TILSYNSRAPPORT

Sagsnr.: EMN-2015-15527	Kommune: Gentofte	Dato for rapport: 26.06.2020
Sagsnavn: Gentofte Hospital, tilsyn med vandværket	Kontaktoplysninger på tilsynsførende: Navn: Anne-Mette Aagreen og Winnie Remtoft Email: wre@gentofte.dk amea@gentofte.dk , Telefon: 39988575	Dato for tilsyn: 14.01.2020 (Bemærkninger fra Gentofte Hospital modtaget 8. juni 2020 er indarbejdet)
		Ordinært tilsyn: (x) Opfølgende tilsyn: ()

Boringsnummer på boringen. Fra tilsyn i januar 2020

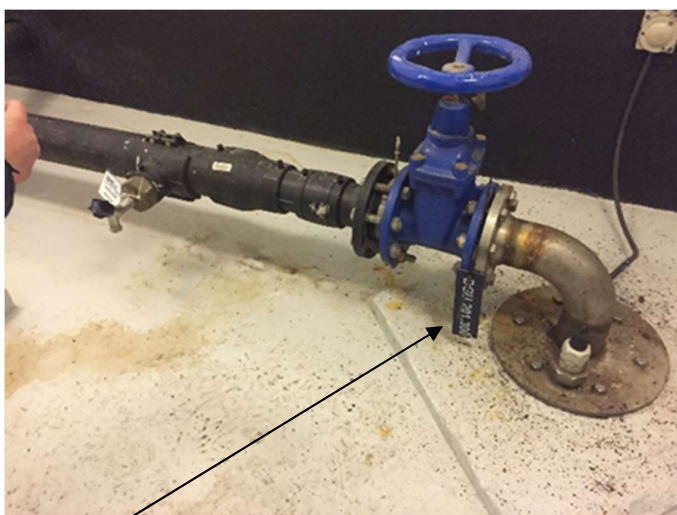
Boring set ved tilsynet i december 2016. Gulvet var nymalet.

Figur 5. Udluftning i rummet sker gennem insektnet. Ved tilsynet i januar 2020 var anlægget ikke i drift.

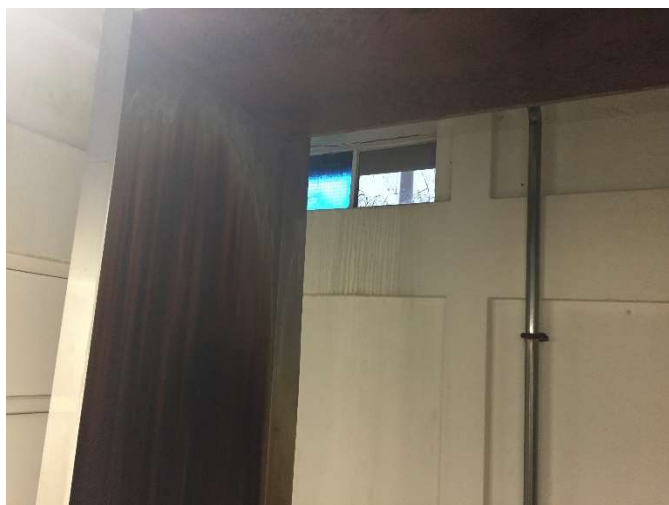
ILTNING / FILTERANLÆG (Anlægget var ikke i drift ved tilsynet i januar 2020)					
Luftindtag og ventilation beskyttet:	Ja: X	Nej:	God:	Acceptabel: X*	Dårlig:
Type Iltningsanlæg:	Risleanlæg				
Iltningsanlæg:			God: X	Acceptabel:	Dårlig:
Iltningsaggregater:	Ja:	Nej: X	God:	Acceptabel:	Dårlig:
Reaktionsbassin: Bundfældning	Ja: X	Nej:	God: X	Acceptabel:	Dårlig:
Åbne filteranlæg:	Ja:	Nej: X	God:	Acceptabel:	Dårlig:
Trykfilteranlæg:	Ja:	Nej: X	God:	Acceptabel:	Dårlig:
Er der etableret rottespærre:	Ja:	Nej: X**			
Anden Vandbehandling:	Råvandet blandes med vand fra Novafos, for at sænke flouridindholdet til under kvalitetsskravet (1,5 mg/L). Blandingsforhold: 7% vand fra Novafos, beregnet som gennemsnit over året. Blandingen sker før iltningen.				
Bemærkninger:					
*Der er et fintmasket net foran friskluft forsyning ved iltningsanlægget. Derudover forhindrer et udhæng, at slagregn kan komme ind.
